RELAZIONE ISTRUTTORIA – OSSERVAZIONI

OGGETTO: ID 9903 – Procedura di Impatto Ambientale (PNIEC – PNRR Impianto Idroelettrico “Pizzone II” – Impianto di generazione e pompaggio. Osservazioni. – Comune: CASTEL SAN VINCENZO – PIZZONE. Ditta: ENEL DISTRIBUZIONE S.P.A.

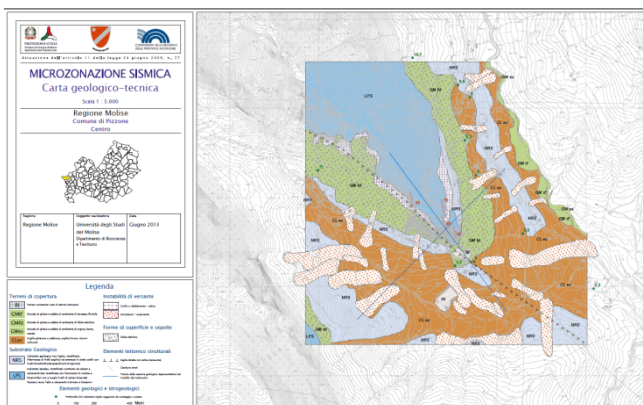
In particolare nel territorio comunale di **Pizzone** si rinvergono diversi fenomeni franosi che interessano il substrato lapideo stratificato, il substrato geologico non rigido, i depositi eluvio colluviali. Le caratteristiche geologico-tecniche del substrato geologico non rigido e dei depositi eluvio-colluviali favoriscono l'innescio di frane semplici tipo

Fenomeni di crollo e ribaltamento interessano il substrato lapideo stratificato in corrispondenza di areali in cui la stratificazione è molto inclinata (Versante NE di M. La Rocca) oppure è presente un fault line scarp (versante SW).

Comune di Pizzone - Carta Geologico-technica (tratta dagli studi di Microzonazione Sismica della Provincia di Isernia – Regione Molise)

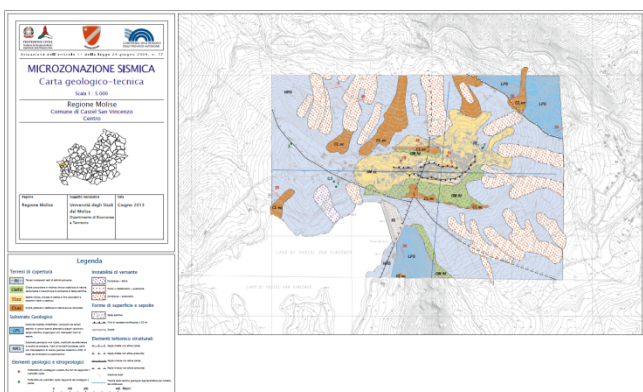
Nel territorio comunale di Castel San Vincenzo si rinvencono diversi fenomeni franosi che interessano prevalentemente il Substrato Geologico Non Rigido; sono stati riconosciuti come movimenti classificati come frane complesse tipo scorrimento-colamento, il cui stato di attività risulta prevalentemente quiescente. Fenomeni di crollo e ribaltamento interessano invece le pareti di travertino presente in diversi settori posti in prossimità del centro abitato, dove le pendenze ed il grado di fatturazione risultano più elevati.

Con la diffusa franosità presente nel territorio oggetto d'intervento, con particolare riferimento alle diverse tipologie di movimenti franosi, all'instabilità di versante e alle falde detritiche presenti nel territorio di Pizzone e nel territorio di Castel San Vincenzo e alle particolari condizioni geologiche esistenti, nel progetto dell'impianto Idroelettrico Pizzone II sono stati previsti una serie di interventi strutturali (barriere paramassi, opere di sostegno, opere di consolidamento, ecc.) aventi come finalità la mitigazione del rischio presente e la riduzione della pericolosità esistente intervenendo sui fattori di innesco o sul fenomeno stesso (stabilizzazione della singola frana o impedimento della sua propagazione) . Il risultato è che complessivamente, oltre che a modificare, in maniera sostanziale, l'assetto morfologico generale con
